Complément d'informations relatives à l'actualisation du programme de la ZAC

Mise à disposition de l'étude d'impact de la ZAC de la ZAC MULTI SITES de Saint Martin Boulogne du 19 février au 20 mars 2018 La présente mise à disposition s'inscrit dans le cadre du décret n°2017-626 du 25 avril 2017 relatif aux procédures destinées à assurer l'information et la participation du public à l'élaboration de certaines décisions relatives à l'évaluation environnementale et modifiant diverses dispositions relatives à l'évaluation environnementale de certains projets, plans et programmes et de l'article L 123-19 du code de l'environnement qui prévoit la participation du public par voie électronique.

Les évolutions concernent le secteur de Marlborough Nord.

Document n° 1 : Aménagement du secteur de Marlborough Nord, projet présenté en 2012 (V2R)

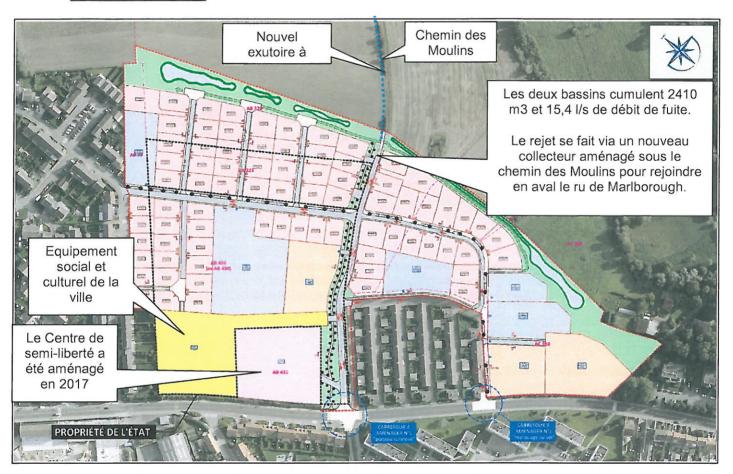
- 268 logements sur 9,75 ha de superficie.
- Un grand bassin de rétention de 1845 m3 de volume (49% de coefficient d'apport au ruissellement sur tout le projet), avec rejet au ru existant au sud-est.
- Suppression de la continuité du Chemin des Moulins vers le Denacre en raison de la position du bassin de rétention.
- Aménagement paysager bocager de la zone la plus au sud-est, vers le ru de Marlborough.
- Schéma viaire interne accrochant la rue de Marlborough, le chemin des Moulins et la rue A. de Musset.

- 250 logements sur 7,2 ha de superficie (au lieu de 268 logements sur 9,75 ha de superficie). Le projet est plus dense (34,7 au lieu de 27,5 logements/ha) et moins consommateur d'espace agricole. L'orientation générale des éléments bâtis est proche de celle présentée en 2012 mais correspond mieux aux OAP du PLUi de la commune de Saint Martin sur ce secteur.
- Le projet évite la zone bocagère au sud-est qui avait des enjeux de zone humide et de présence de chauves-souris identifiés en 2012.
- 6200 m² sont dédiés à l'accueil d' un équipement socio-culturel de la ville.

- Le chemin des Moulins est maintenu dans sa continuité, contrairement au projet de 2012. De manière générale la trame viaire et de liaisons douces est similaire à celle du projet de 2012.
- Le bassin de rétention est fractionné en deux principaux ouvrages cumulant 2410 m³. Le volume est plus important que pour la variante mais c'est logique car le projet est plus dense pour être moins consommateur d'espace (60% de coefficient d'apport contre 49% à la variante de 2012). Le débit de fuite cumulé des ouvrages atteint 15,4 l/s et est inférieur à celui prévu pour la variante (19,5 l/s).
